# 泊発電所 敷地周辺の地質・地質構造 に関するコメント回答

平成27年3月13日  
北海道電力株式会社

## ヒアリング・審査会合における指摘事項

指摘事項	指摘時期
第四紀層が広く分布する敷地近傍陸域において汀線直交方向の測線を設け、直接、Ⅲ・Ⅳ層の連続性等を確認すること。	H26年11月28日 審査会合

調査位置図

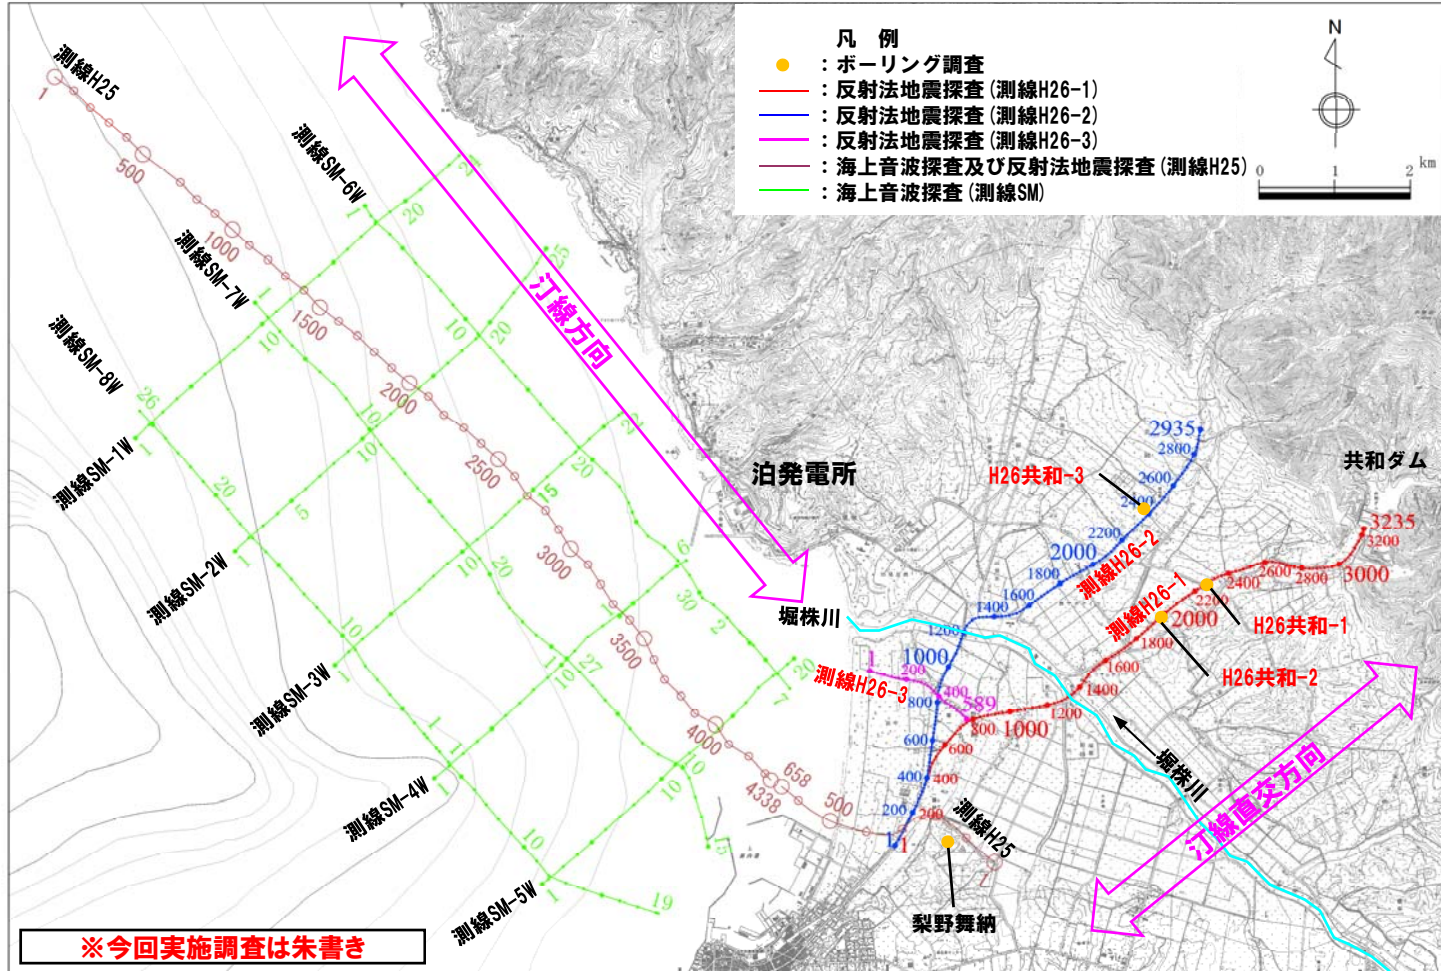
- 第四紀層が広く分布する敷地近傍陸域において汀線直交方向の測線を設け、直接、III・IV層の連続性等を確認すること。

- 反射法地震探査は、積丹半島西岸における汀線方向の構造を確認するため、敷地南方の岩内平野において汀線直交方向に測線を設定した。
- ボーリング調査位置は、反射法地震探査測線沿いとした。
